BERMANLAB LABORATORIO EN RAZURI - REMODELACION -

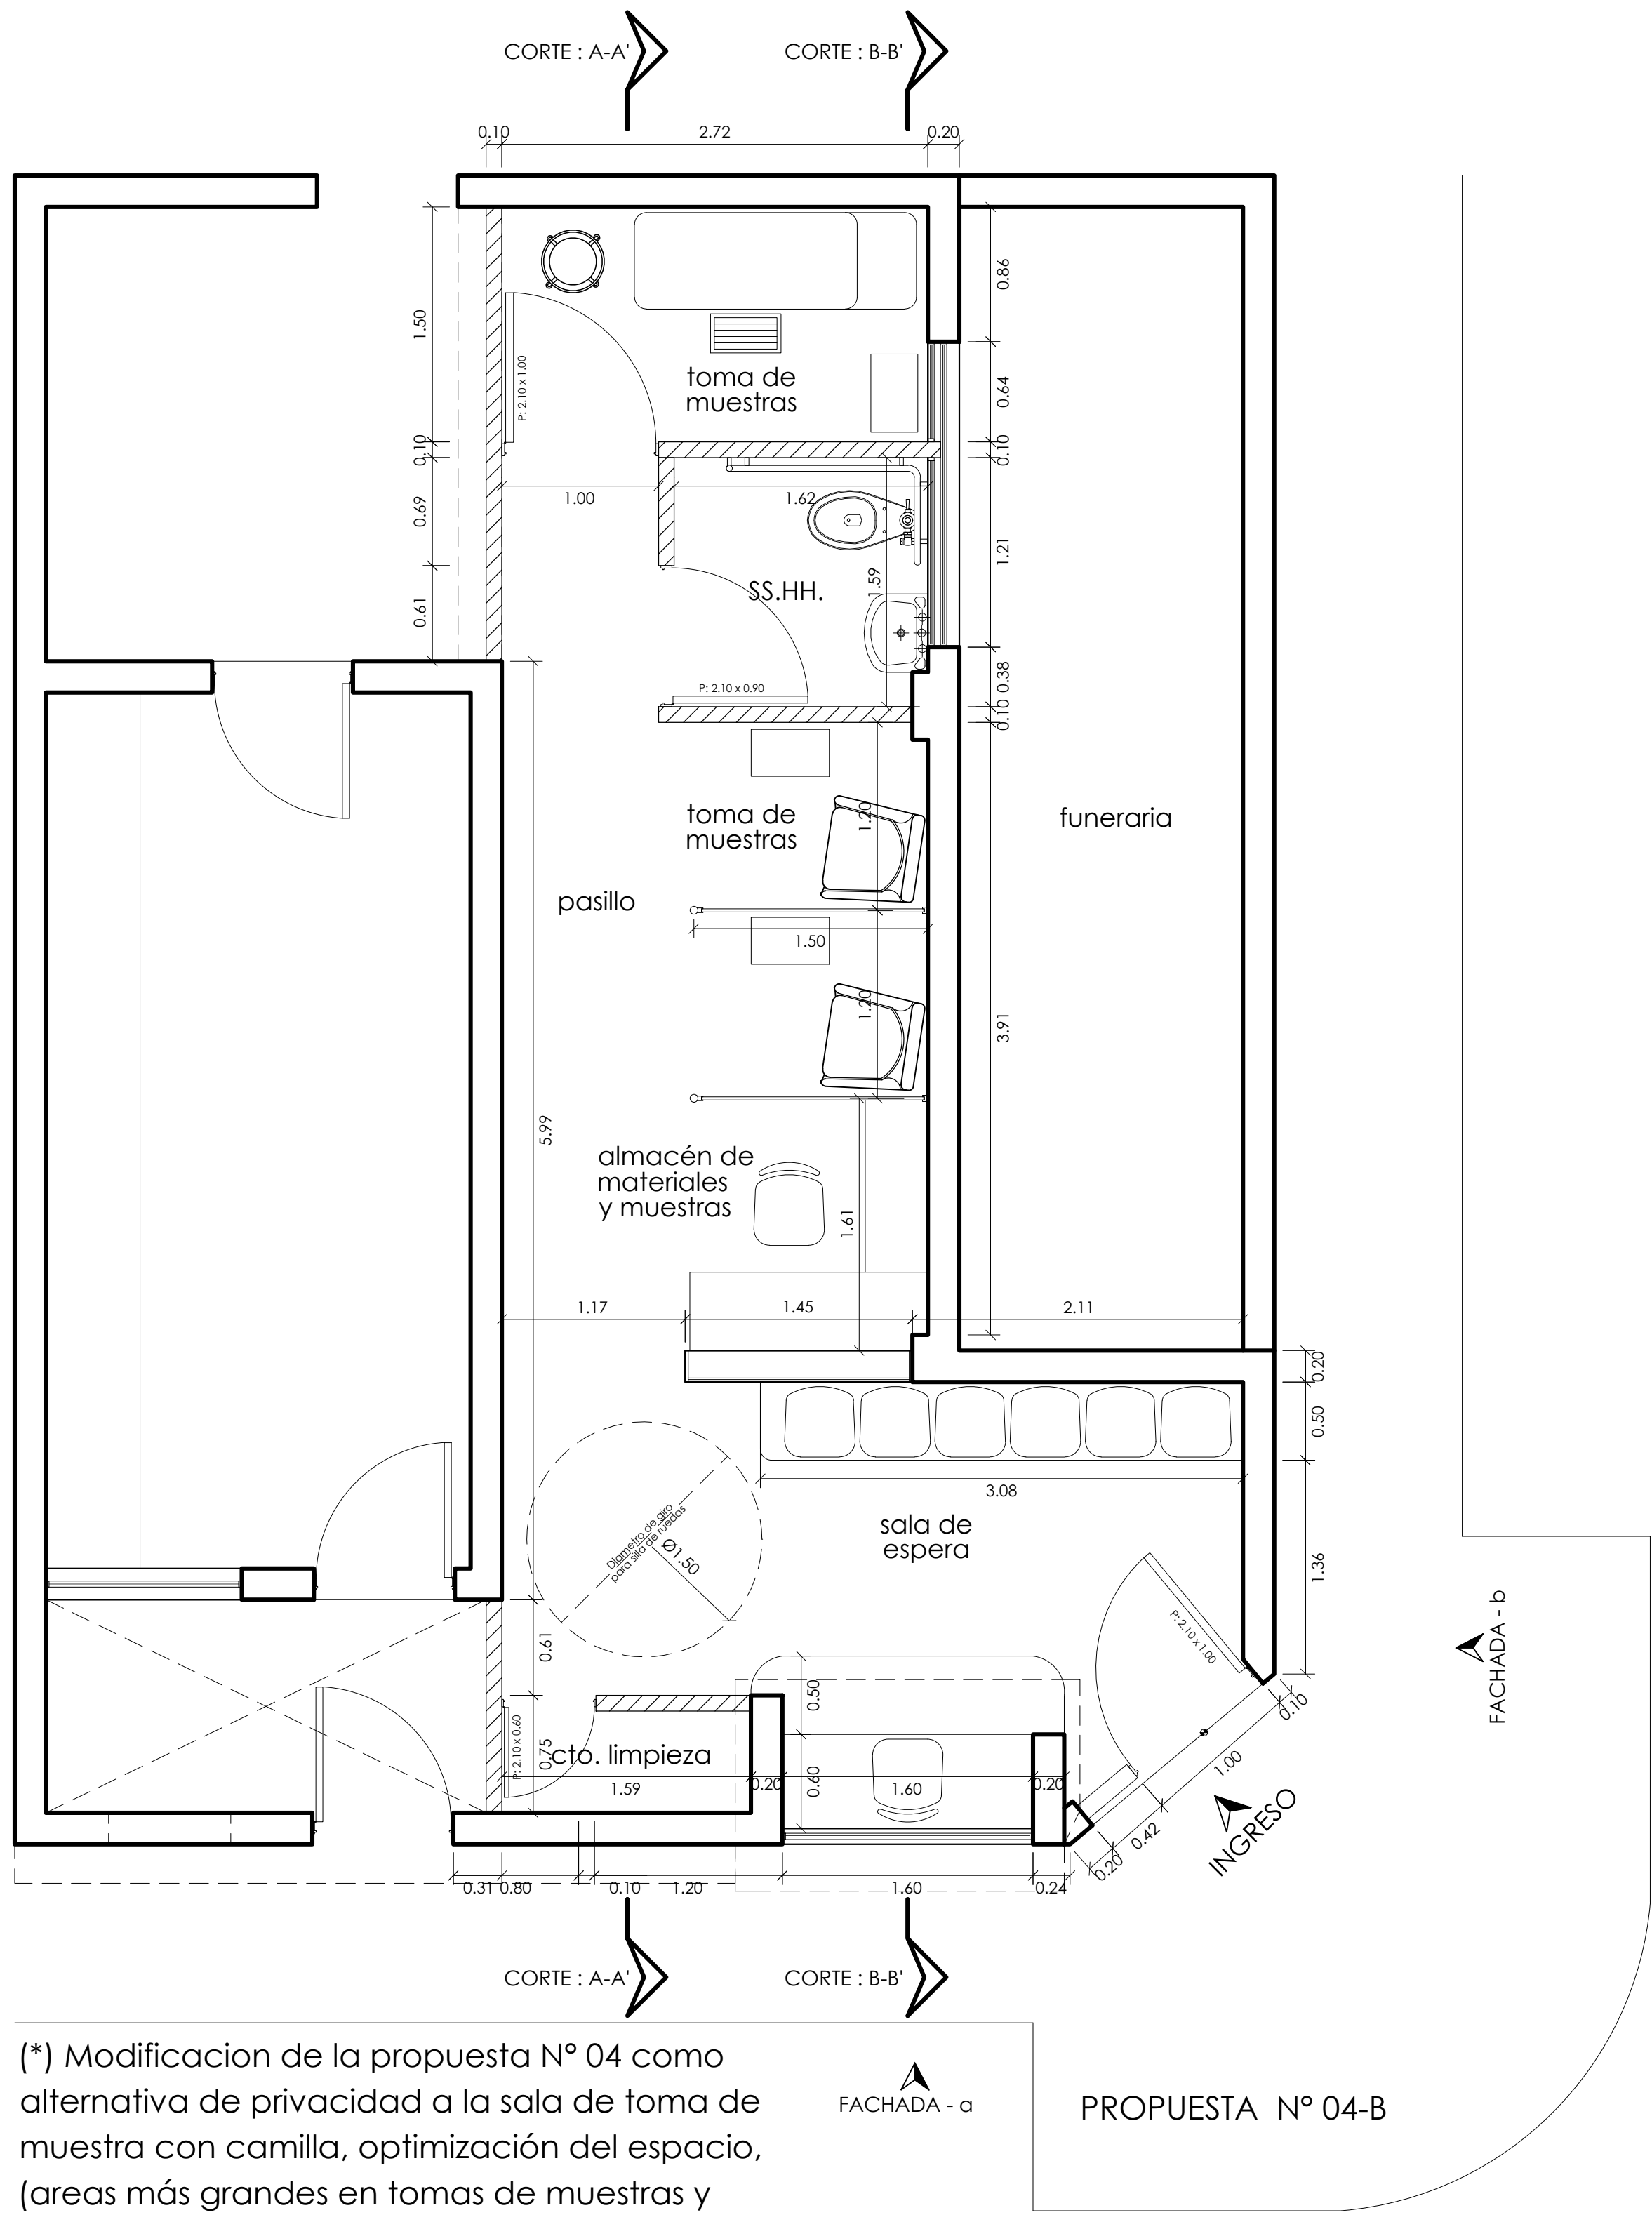
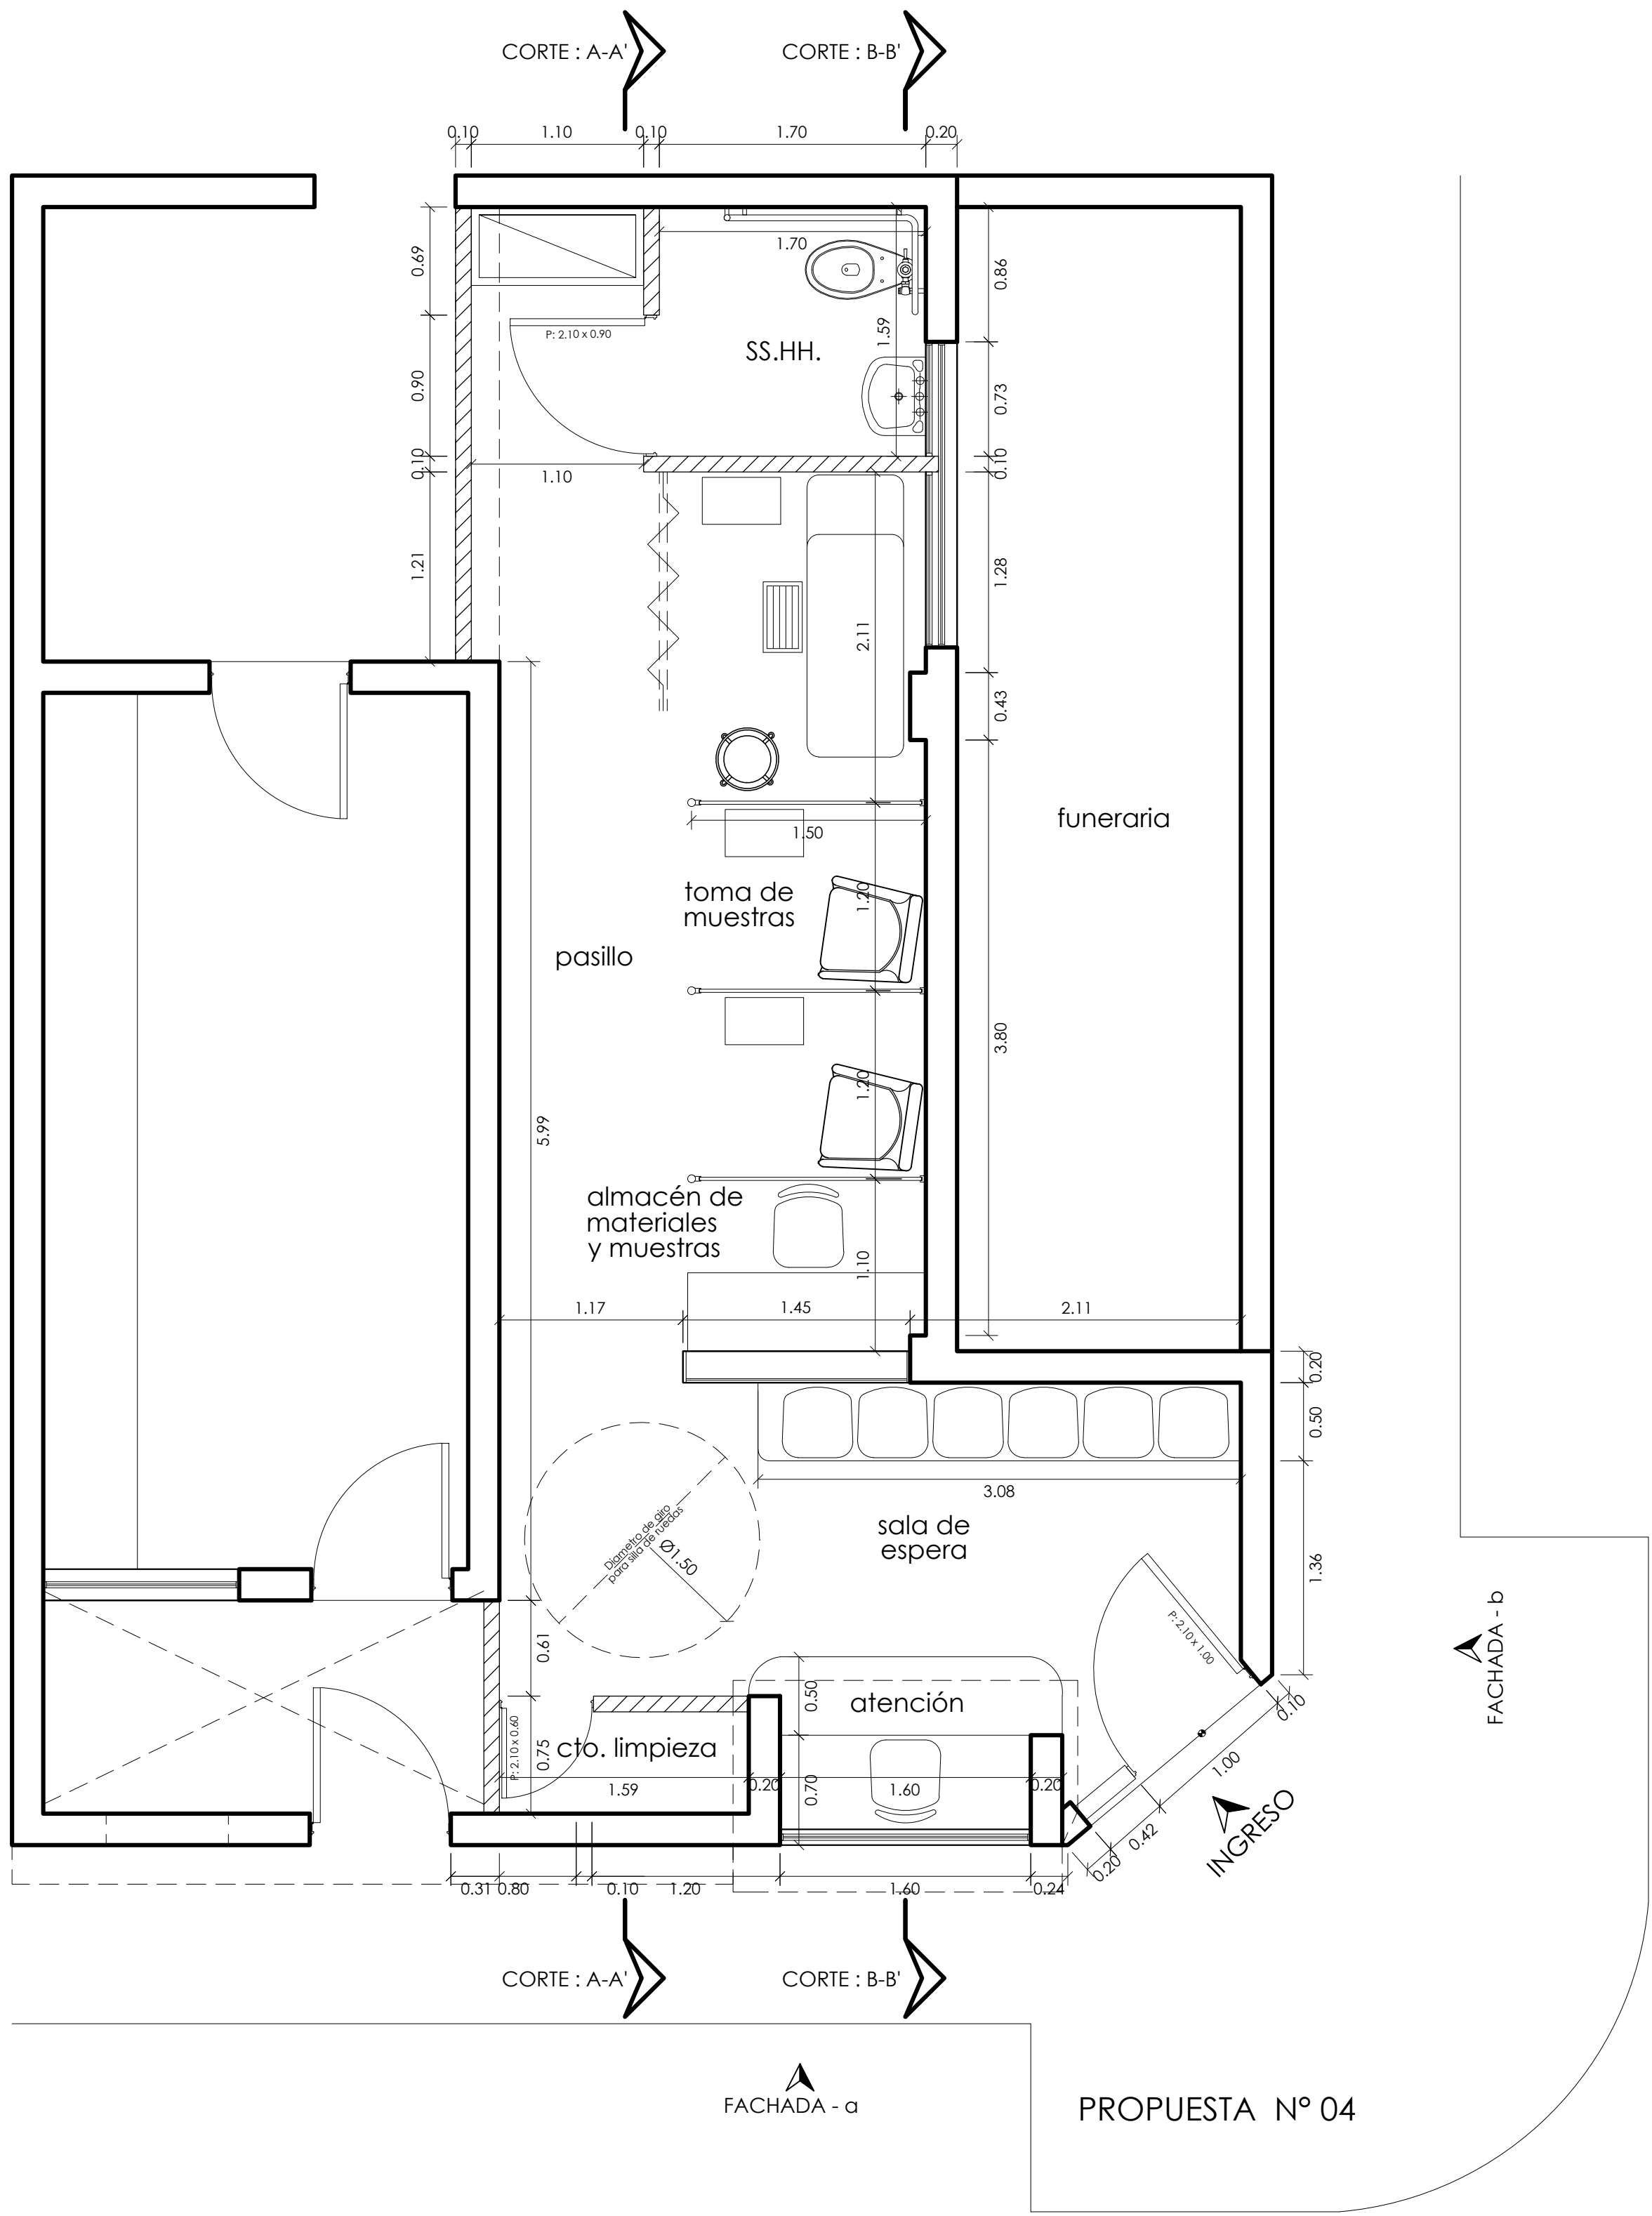
(*) Modificación de la propuesta N° 04 como alternativa de privacidad a la sala de toma de muestra con camilla, optimización del espacio, (áreas más grandes en tomas de muestras y almacén de materiales) pero pérdida de iluminación natural y percepción de un solo espacio continuo.
